Recueil des avis issus de la consultation auprès des ministères et organismes

Projet : Parc éolien Apuiat

Numéro de dossier : 3211-12-234

Liste par ministère ou organisme

Figure 1- Emplacement du parc éolien délimité par le contour. Les « x » indiquent les habitations. LEV-PM1 et LEV-PM2 sont les points de mesure du bruit initial. Le poste électrique sera situé entre les points E12 et E18.

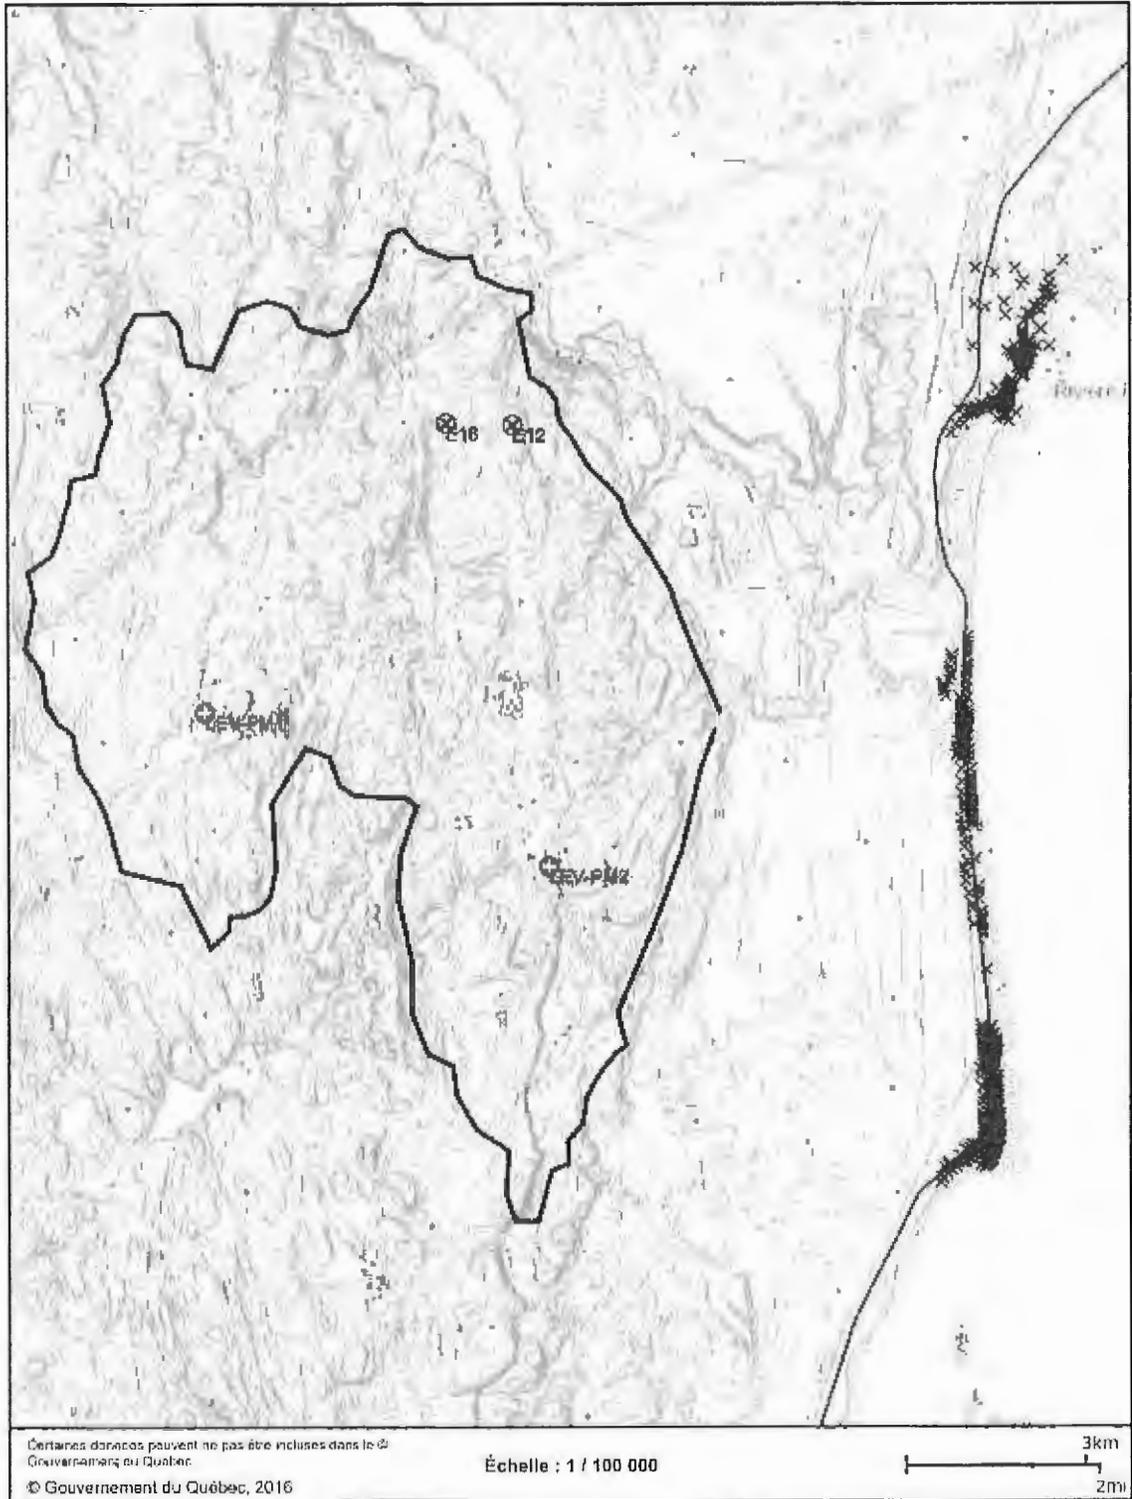
Le climat sonore initial a été établi en deux points représentatifs de l'ensemble de la zone d'étude (LEV-PM1 et LEV-PM2). Les mesures effectuées montrent, que le milieu joui d'un climat sonore calme et que les seules pointes de bruit sont dues aux activités naturelles (vent, chant d'oiseaux, insectes, etc.). On retient que les niveaux, sur une heure, peuvent descendre sous les 30 dBA.

Commentaire : Le climat sonore initial a été effectué adéquatement.

Par extrapolation les niveaux seraient sous les 20 dBA, aux habitations les plus proches. Il sera alors pratiquement impossible que les éoliennes puissent être perçues à une telle distance.
